NECESIDADE DE ESTABLECER UN CRITERIO INTERPRETATIVO EN RELACIÓN COA RASANTE A TER EN CUENTA NAS CONSTRUCIÓNS EN LADEIRA NOS PLANES PARCIAIS APROBADOS ATA A DATA.

Visto os proxectos achegados co fin de acadar a preceptiva licenza de obra para a construción de varias vivendas illadas na urbanización do Sector Norte I, ante estas informo:

Refª: saamasas sector norte I-3

ANEXO 3. SECCIÓNS ESTADO ACTUAL E SECCIÓNS DA PROPOSTA

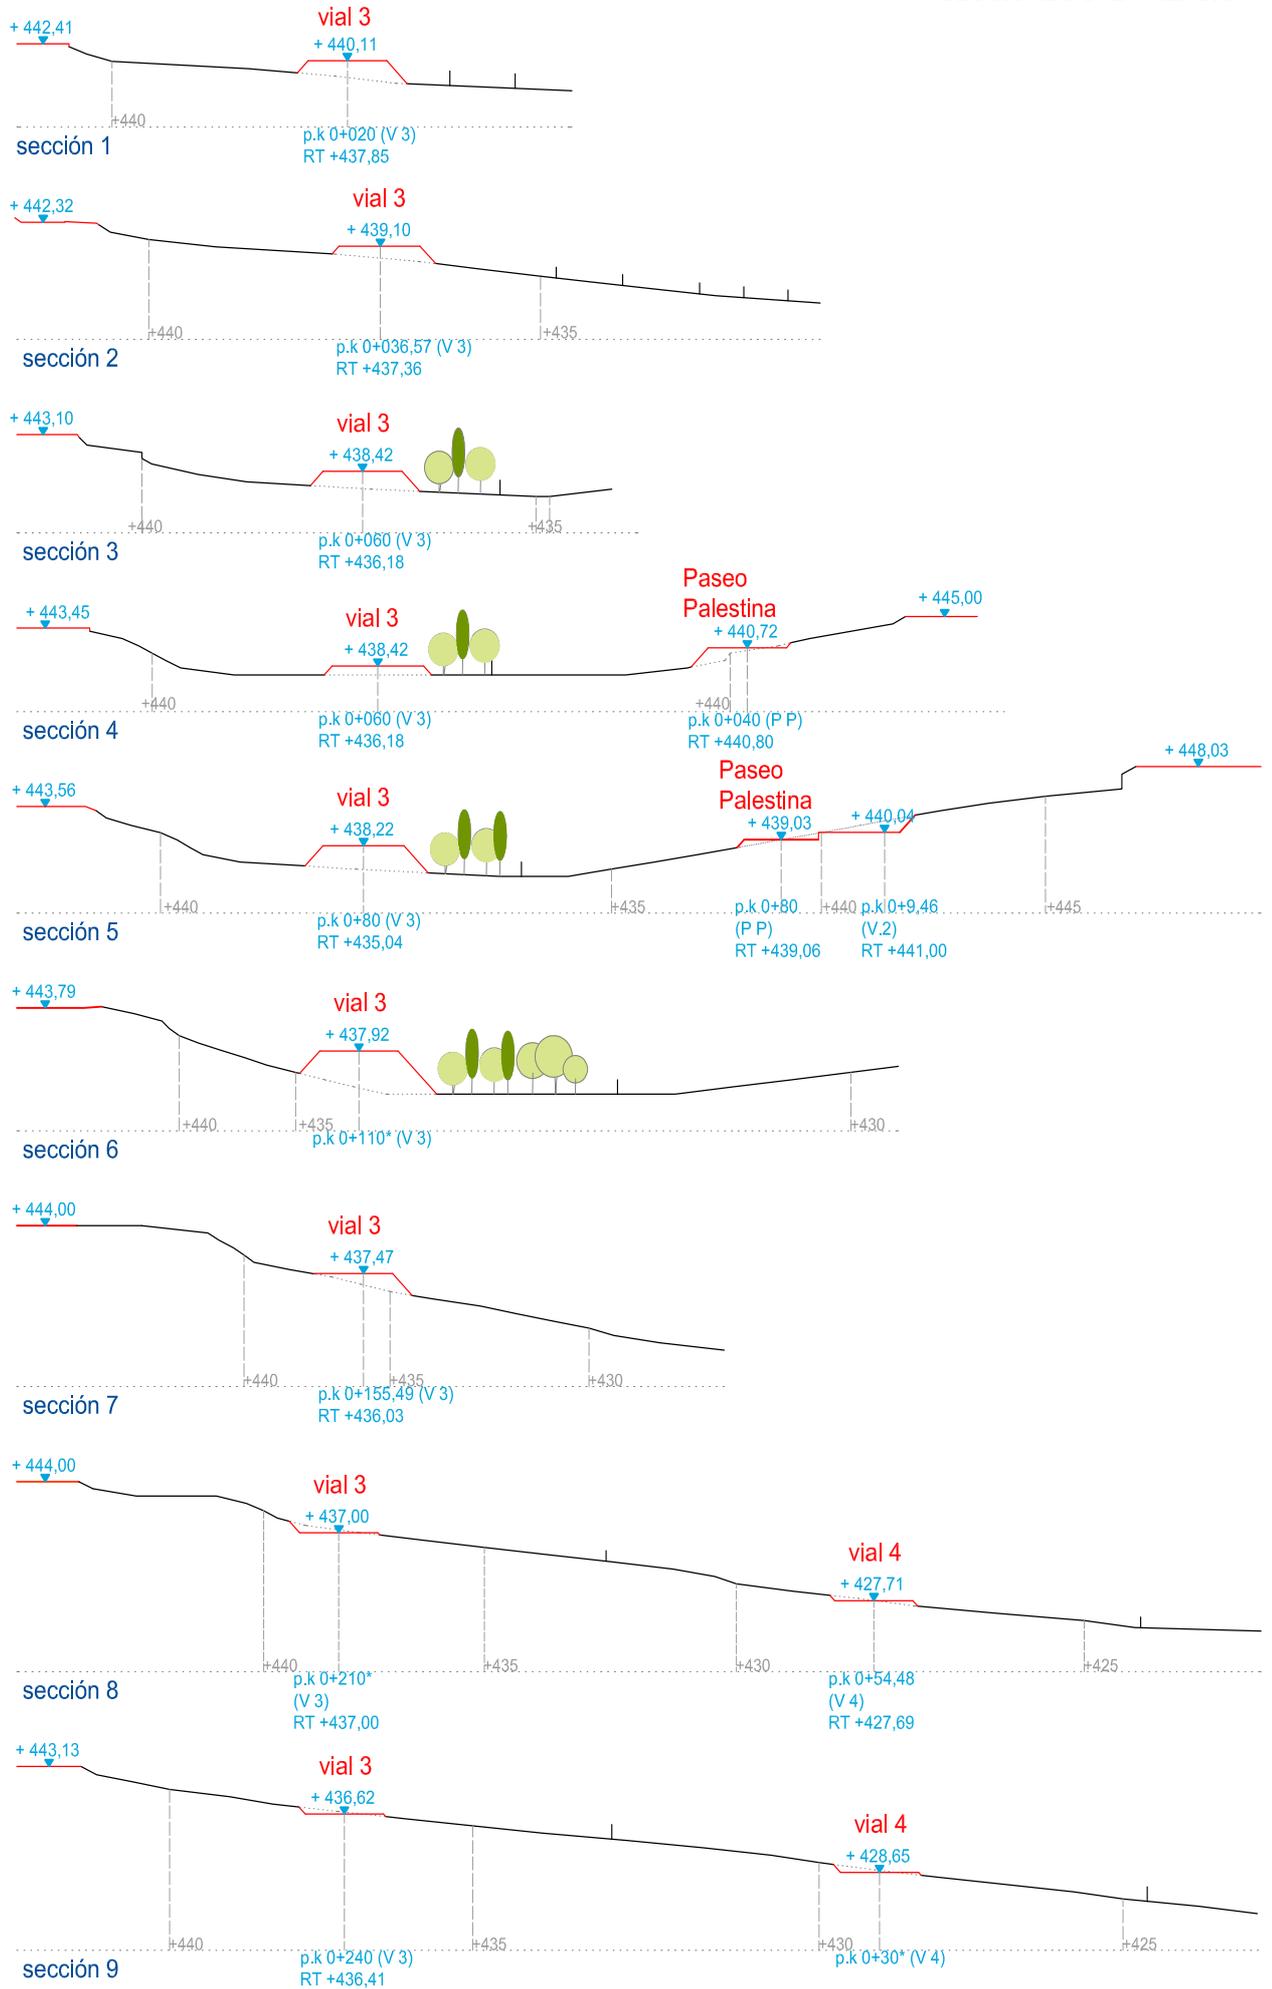
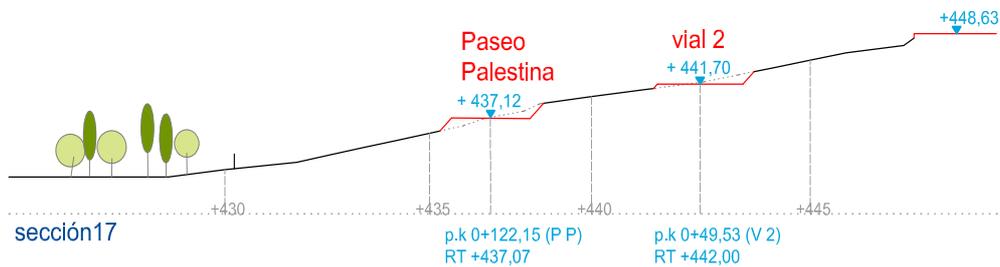
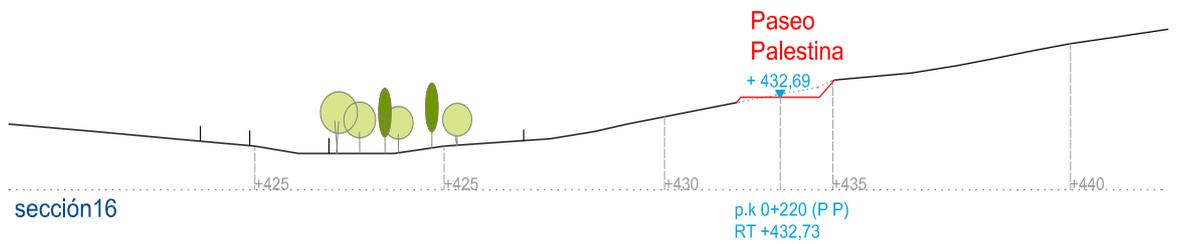
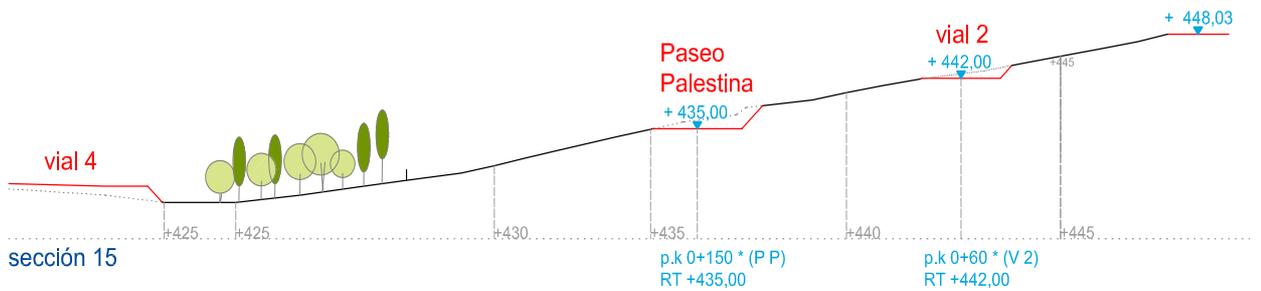
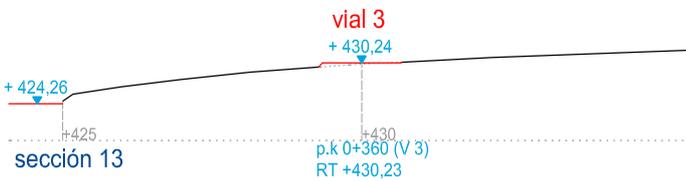
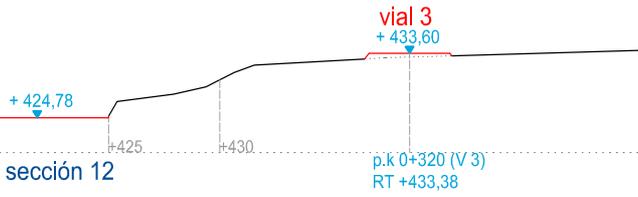
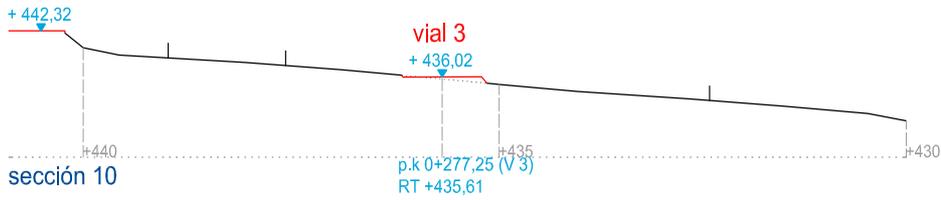
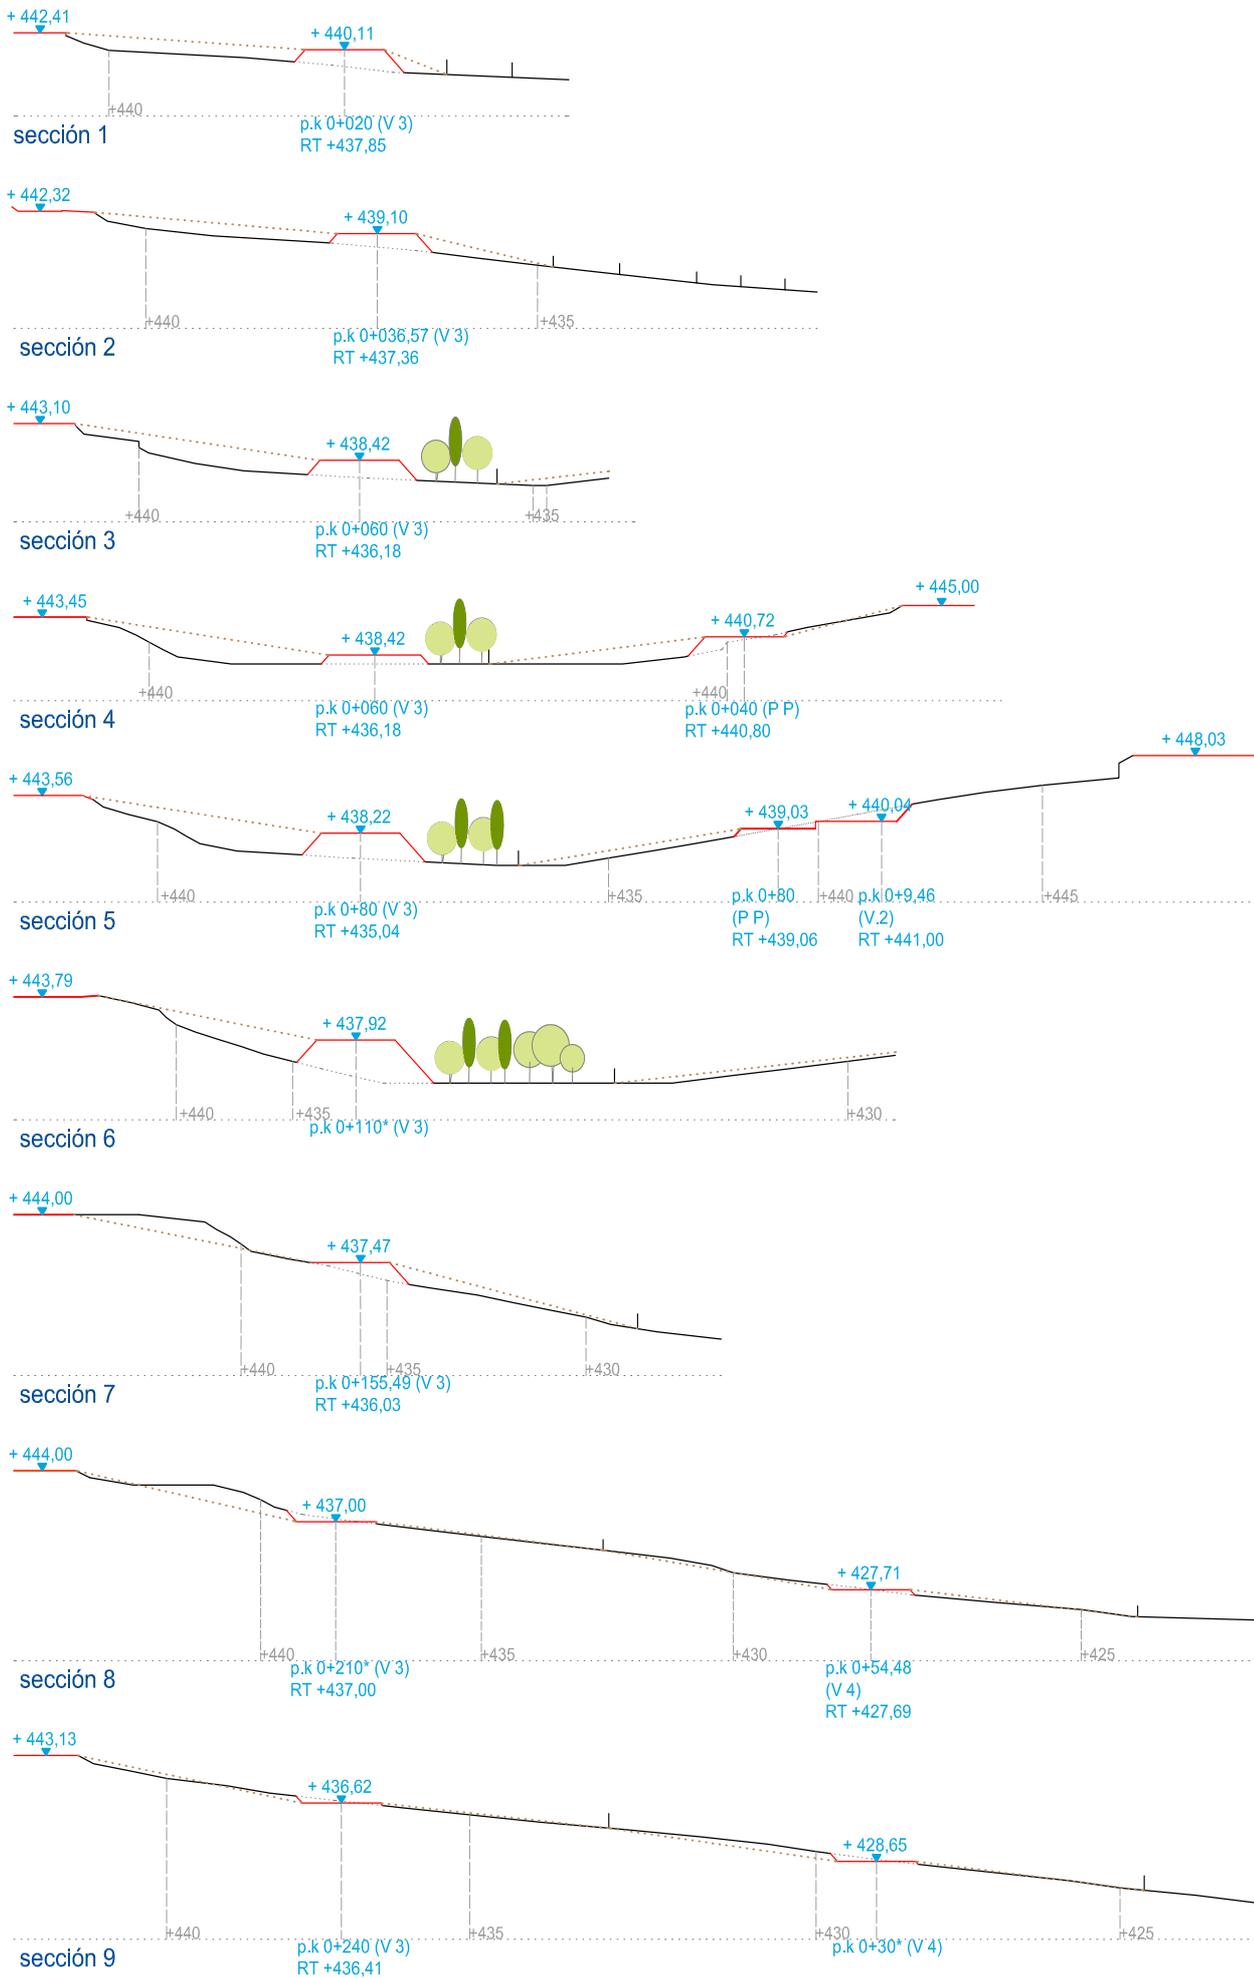
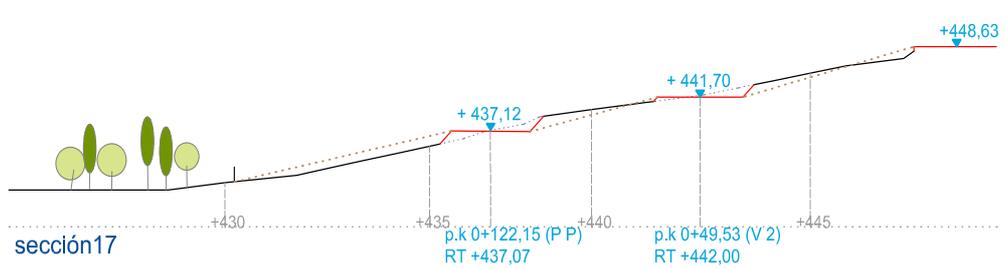
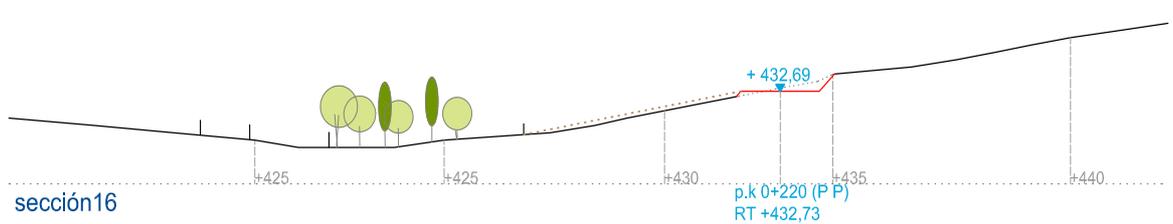
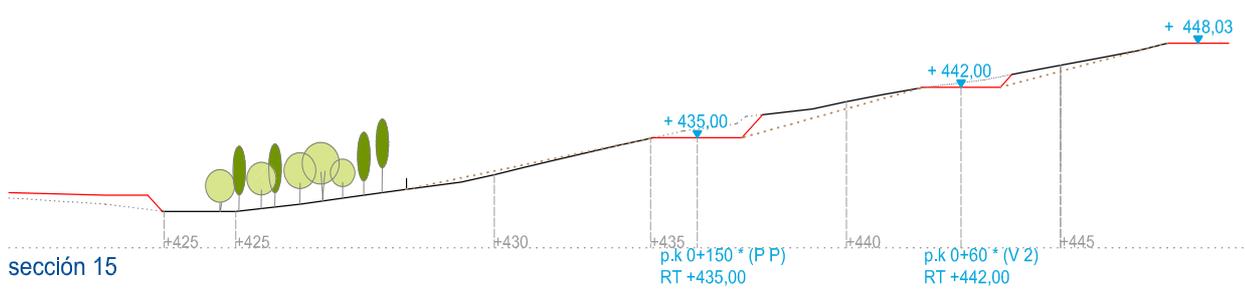
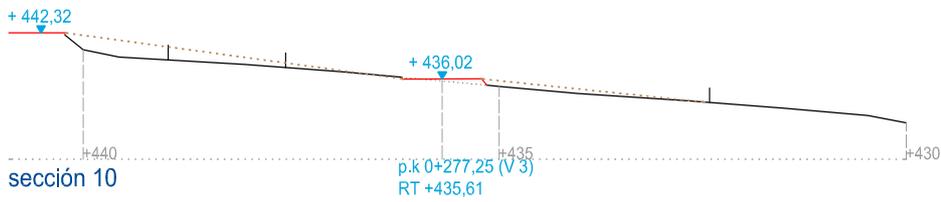
Os viais do plan parcial do Sector Norte I (UZPI-1.R) tal e como se pode ver na documentación obrante nos anexos deste informe (1,2 e 3), non se adaptaron á topografía do terreo existente, deixando desniveis que imposibilitan o acceso a algunhas parcelas, converténdooas en inaccesibles.

Anexo 3. Seccións actuais do terreo en relación co vial que reflexan a inaccesibilidade do conxunto do Sector, así como as seccións da proposta.

Por isto debemos entender que debe ser identificado como **"talud natural do terreo" sobre o que se vaia a implantar as edificacións, a superficie proxectada que virá xerada pola unión mediante líneas rectas que unan as rasantes/aliñacións do vial superior coas rasantes/aliñacións do vial inferior, evitando así muros de contencións entre parcelas e nas frontes dos viais.**
